Verein zum Schutz der Bergwelt e.V.

Entwurf der Managementplanung (MP) vom November 2019: FFH-Gebiet 8034-371 Oberes Isartal FFH-Gebiet 8433-301 Karwendel mit Isar (Bereich Isar) (Herausgeber und verantwortlich für den Waldteil: Amt für Ernährung, Landwirtschaft und Forsten, Holzkirchen Herausgeber und verantwortlich für den Offenlandteil: Regierung von Oberbayern, Sachgebiet Naturschutz)

<u>Hier:</u> Stellungnahme des Vereins zum Schutz der Bergwelt für den Isar-Teilabschnitt isaraufwärts des Sylvensteinspeichers bis zur Landesgrenze bei Scharnitz sowie für die Wald-LRT für den Teilabschnitt südl. München bis südl. Lenggries bis vor den Sylvensteinspeicher

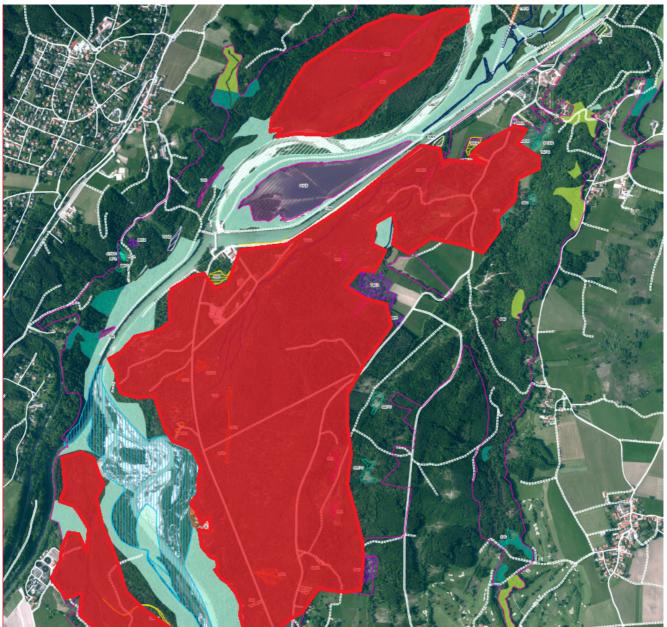
Abb. 5: "Pervertierung der Natura 2000-Strategie am Beispiel der Pupplinger Au bei Wolfratshausen/Obb. im NSG Isarauen zwischen Schäftlarn und Bad Tölz und im FFH-Gebiet "Oberes Isartal". Der rote Bereich umfasst ca. 60 – 70 % der NSG-Fläche, wird aber nicht mit Natura 2000- Entwicklungszielen belegt und im FFH-Managementplan-Entwurf 2014 [Hinweis: auch nicht im Entwurf 2019] nicht bearbeitet, weil das Erico-Pinion dem Anhang I der FFH-RL nicht mehr angehört; wird nicht einmal als § 30 BNatSchG–geschütztes Biotop nachrichtlich übernommen.

Vor allem in diesem Bereich wären aber gezielte Erhaltungs- und Pflegemaßnahmen erforderlich (die zudem bereits 2010 in einem großen Beweidungsprojekt eingeleitet wurden; vgl. Isartalverein 2012). In den sonstigen bunten Flächen erhält sich die Natur meistens von alleine. Dieselbe Situation begegnet uns im Stadtwald Augsburg und im Haunstetter Wald am Lech bei Augsburg/Schwaben im NSG Stadtwald Augsburg und im FFH-Gebiet "Lechauen zwischen Königsbrunn und Augsburg" (Liebig & Pantel 2009; Pfeuffer 2012)".

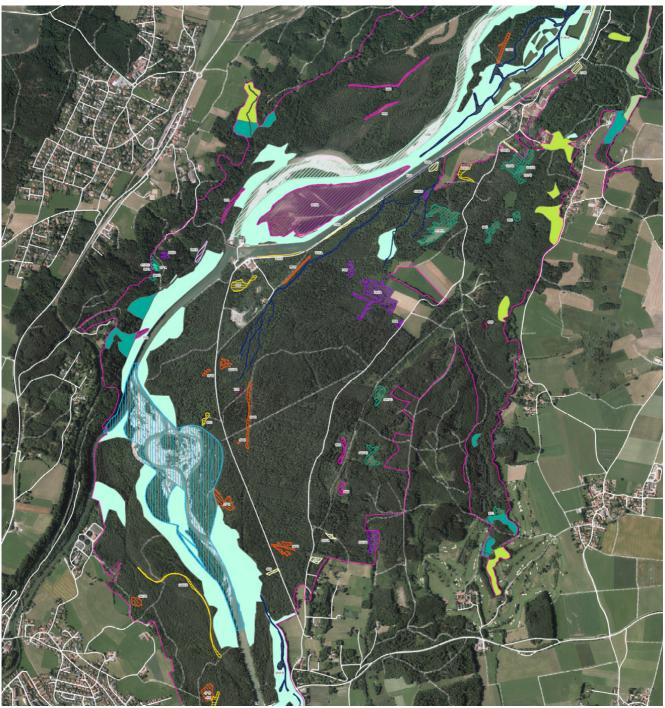
- 2. wegen der fehlenden textlichen Hinweise und der fehlenden kartenmäßigen Darstellung bzgl. des Schutzes des nach § 30 BNatSchG geschützten Biotoptyps "Schneeheidekiefernwald", auch in Abgrenzung und Zusammenschau mit den benachbarten Wald-LRT und den Offenland-LRT (im Schneeheidekiefernwald der Pupplinger Au laufen seit Jahren mit einem Beweidungskonzept bereits gezielte Erhaltungs- und Pflegemaßnahmen, auf die der jetzige Entwurf des MP nicht eingeht und Synergien herstellt),

Abb. 6: Der gleiche Kartenausschnittsbereich wie in Abb. 5 aus dem aktuellen Entwurf (2019) des MP des FFH-Gebietes Obere Isar (Karte 4). Der gemäß § 30 BNatSchG geschützte "Schneeheidekiefernwald" (rot in Abb. 5) bleibt im aktuellen MP–Entwurf 2019 unberücksichtigt, ist nicht einmal nachrichtlich übernommen, ebenso nicht die dort Ifd. Erhaltungs- und Pflegemaßnahmen.

Abb. 5: Verbreitung des Huchen in Bayern. Aus: Schnell, J. (2007): Huchen, Anhang II FFH. Flaschenhalsanalyse mittlere Isar. LFV. Die beiden Seen südl. des Starnberger Sees sind der Kochelund der Walchensee.

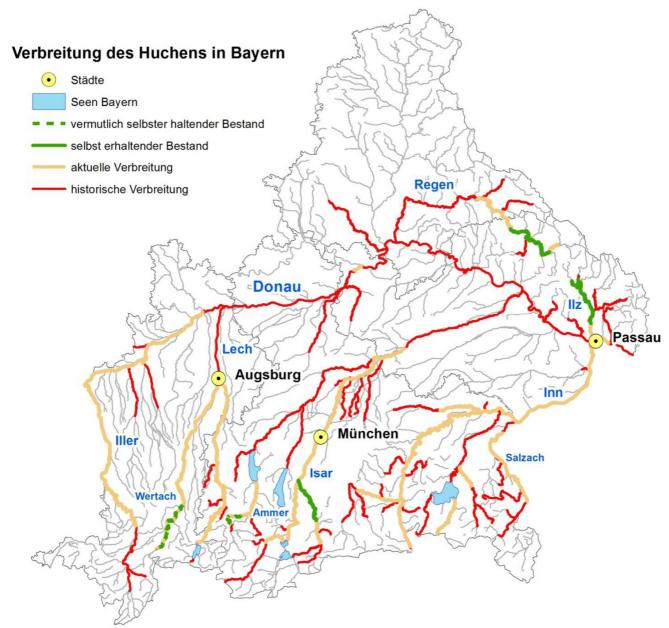
Der Wanderfisch Huchen (Hucho hucho; Anhang II-Art der FFH-RL) wird darin It. Karte z. B. isaraufwärts ab Lenggries bis zur Rißbacheinmündung nur in seiner historischen Verbreitung angegeben (rot), außerdem in der Jachen (rot) (=Ausfluss des Walchensees).

D.h. der Huchen war nie in der Isar oberhalb der Rißbach-Einmündung nachgewiesen, erst recht nicht nach der Isar-Ableitung bei Krün in den Walchensee für das Walchenseekraftwerk (ab 1923), resp. nach der Fertigstellung des Sylvensteinspeichers 1959.

Die Folge ist, dass der Huchen ohne die genannte Differenzierung in den Maßnahmenkarten 12-17 des Entwurf des MP des FFH-Gebietes 8034-371 Oberes Isartal und des FFH-Gebietes 8433-301 Karwendel mit Isar (Bereich Isar) steht, da der SDB bisher nicht an die Realität angepasst ist.

Diese nicht zutreffenden Huchen-Angaben müssen daher aus den Maßnahmenkarten 12-17 gelöscht werden.
